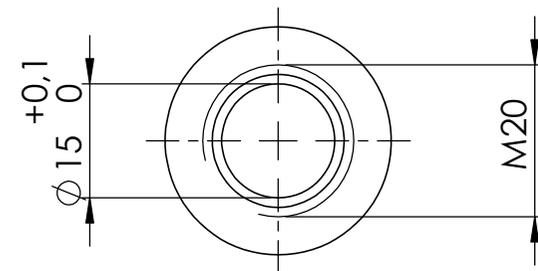
Le noyau capteur devra s'insérer en légère force dans son alésage d15mm.
 La cote ici est pas moins de 15.
 la cote du noyau est pas plus de 15.
 On devrait, apres ajustage,
 deloger le noyau avec un chasse goupille
 sans taper au maillet.
 A votre experience de juger,
 si il faut donner 5centiemes de plus ici.
